ÜBERPRÜFUNGSprotokoll FÜR Sportanlagen mit Rasenfeldern

1. Bezeichnung der Sportanlage: Faustballplatz Schwanenstadt	
2. Anschrift: Freizeitpark 2, 4690 Schwanenstadt	
3. Telefon:	Fax:
4. Wie viele Faustballfelder gibt es auf der Anlage insgesamt: 3

LAGESKIZZE ZUM ÜBERPRÜFUNGSprotokoll DER SPORTANLAGEN

IN FREIZEITPARK 2, 4690 SCHWANENSTADT

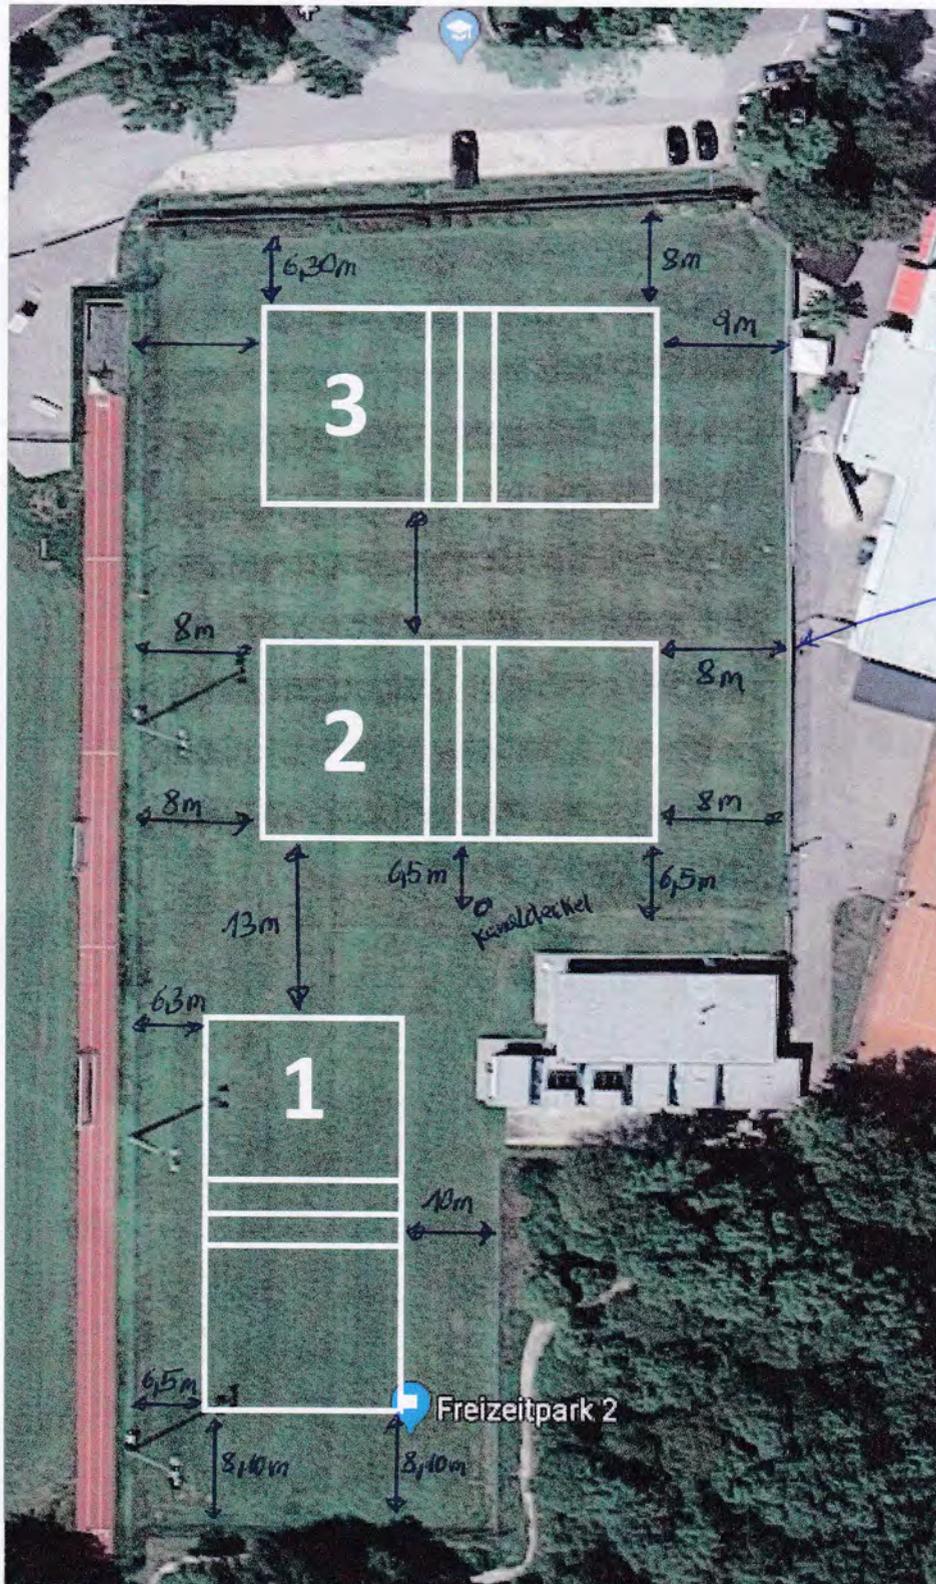
5.4. Ist der vorgeschriebene Auslauf vorhanden? Auslauf Hinterlinie (Soll = 8,00m): JA <input checked="" type="checkbox"/> NEIN <input type="checkbox"/> Auslauf Seitenlinie (Soll = 6,00m): JA <input checked="" type="checkbox"/> NEIN <input type="checkbox"/> Bei zwei benachbarten Spielfeldern gilt ein seitlicher bzw. rückwärtiger Auslauf für beide Felder. Ist das nicht der Fall, dann bitte angeben, bei welchem Feld die vorgeschriebenen Maße nicht erreicht werden. Auf der Lageskizze sind die zu geringen Istmaße zu unterstreichen.

Kanaldeckel
nicht im Auslauf

Flutlichtabnahme

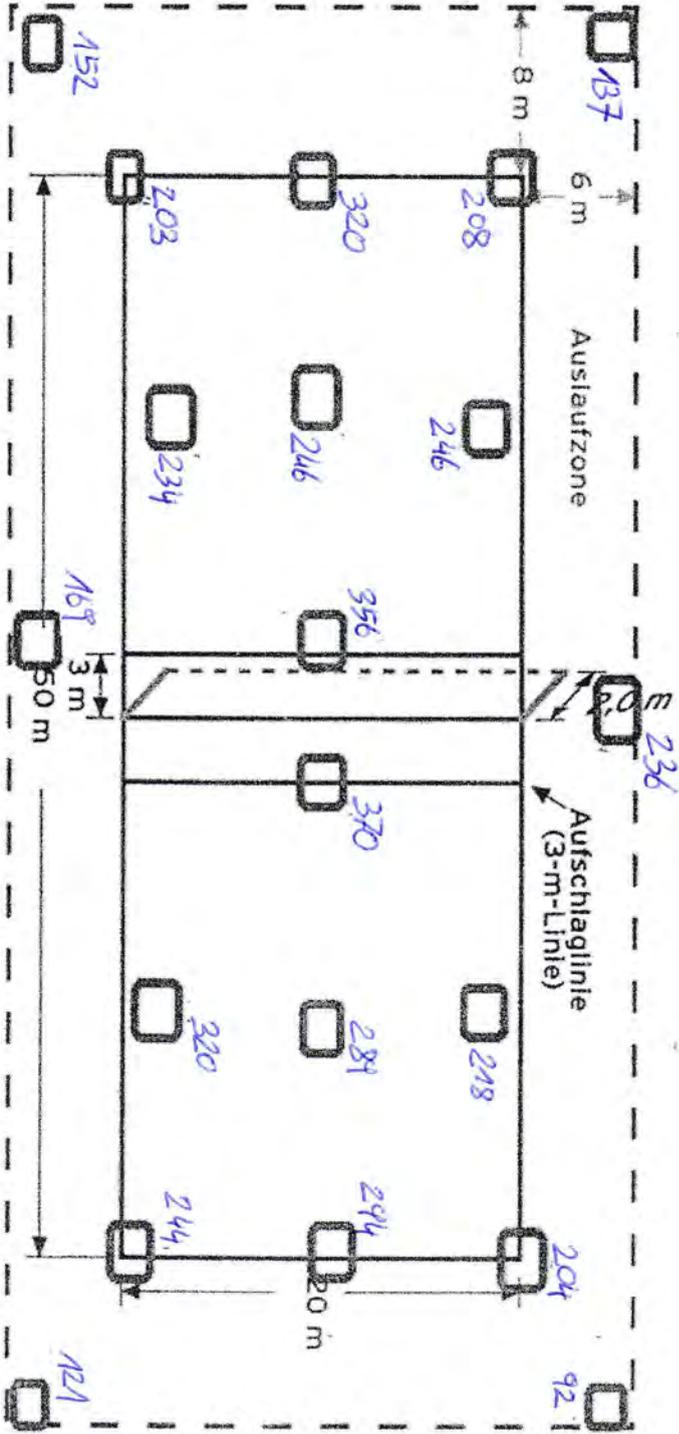
Bundesligabestimmungen Pkt. 25.1:	genehmigt	abgelehnt	Begründung + Unterschrift Prüfer:
am Spielfeld mind. 200 Lux, im Auslauf mind. 75 Lux (gemessen bis max. 30 cm über dem Boden)			gemessene Werte entsprechen den 50-Bestimmungen
